PUD IN VARIANTE  
ZONA AIU 6 "PIZZERIA MANUEL"

Società MANUEL snc di Morgillo & C.

RELAZIONE DI VARIANTE

Gressan gennaio 2017

**TAVOLA P5 – PRGC VIGENTE**

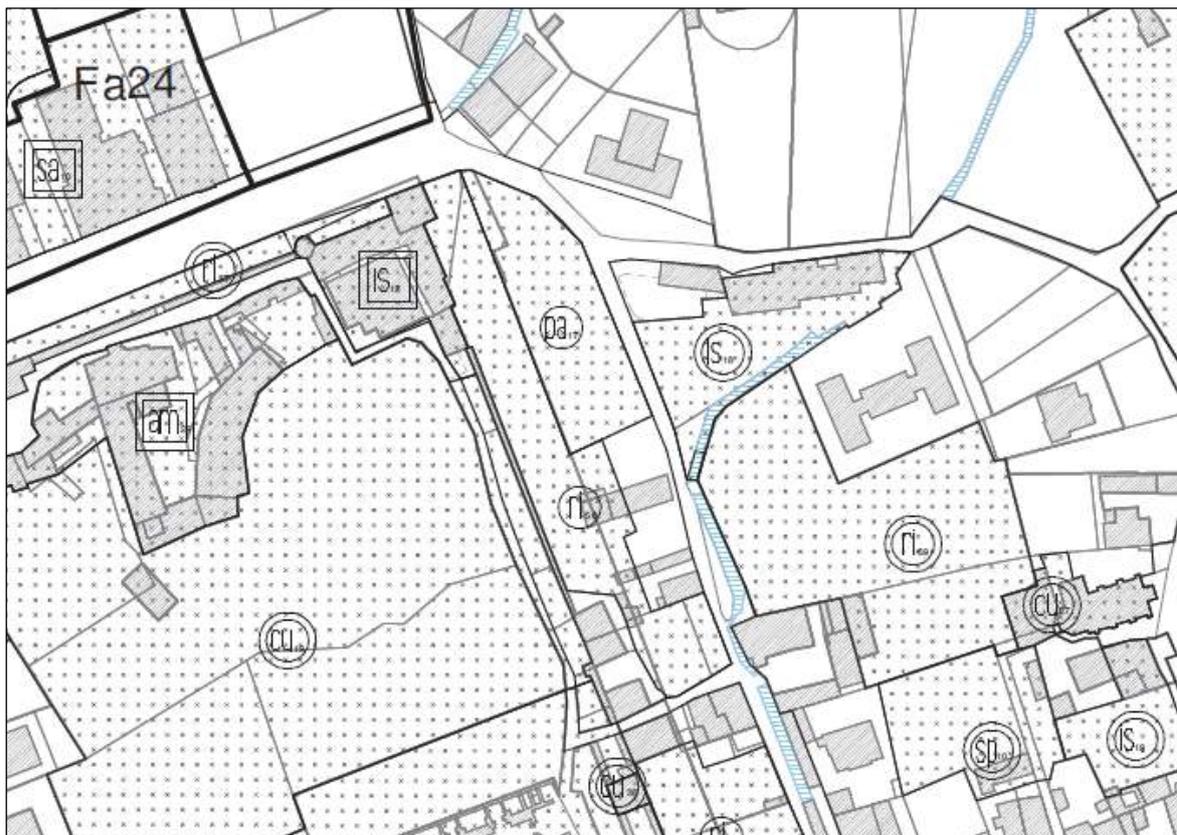
I contenuti del PUD in oggetto comportano la necessità di modificare la cartografia del vigente PRGC come di seguito indicato sulla tavola P5 del PRGC vigente:

La modificazione sopra illustrata comporterà inoltre l'adeguamento anche degli elaborati di PRGC P4, D1, D2 ;

Con l'occasione della variante cartografica, come detto, si procede inoltre alla ridefinizione, a pari superficie, dell'area per servizio per verde pubblico ri58 nonché alla modifica, sulla tavola C2, delle indicazioni grafiche riportanti gli accessi pedonali fra la via Hôtel des Monnaies con il percorso pedonale lungo le Mura romane, dai tre previsti ai due programmati, ritenuti più che sufficienti per consentire un'adeguata accessibilità ai reperti storici.

AREA DI INTERVENTO UNITARIO N° 6

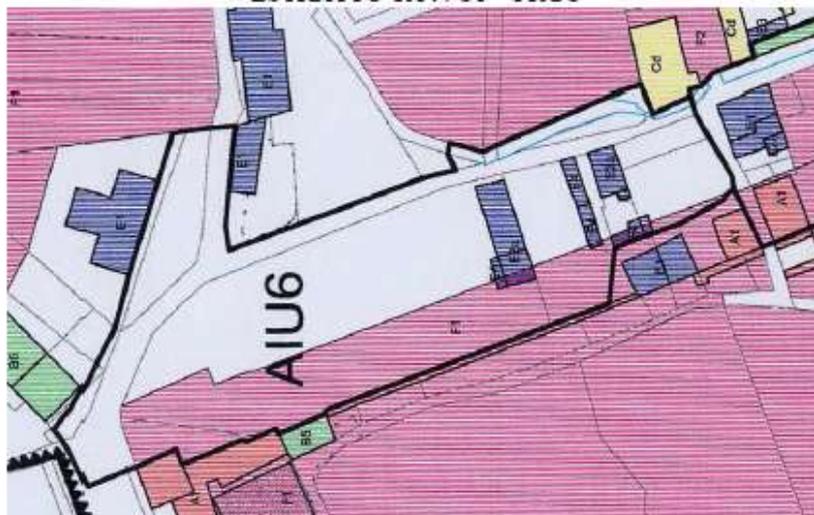
- inserire all'interno della scheda di attuazione "AIU6 - Pizzeria Manuel" contenuta nell'elaborato del PRGC vigente denominato "A4 – Schede aree di intervento unitario in zona Aa01 – Schede attuative sottozona Af01" una specificazione che permetta la possibilità di realizzare la tipologia di edificio previsto dal PUD (tetto a due falde inclinate) superando il limite previsto dalla norma generale di cui al comma 18 dell'art. 6 delle NTA del PRGC.

Tale inserimento è evidenziato in giallo nella scheda modificata di seguito riportata:

NUOVA CAPACITÀ EDIFICATORIA	Max 210 mq.di Sur; 1 piano fuori terra entro la sagoma indicata in cartografia (Tavola C2). <b>Hmax. all'imposta: 3mt.</b>
NOTE	<b>Ai fini di un miglior inserimento architettonico della nuova capacità edificatoria l'edificazione, se a falde inclinate, potrà superare il limite di cui al comma 18 (1° alinea) dell'art. 6 delle NTA del PRGC</b>
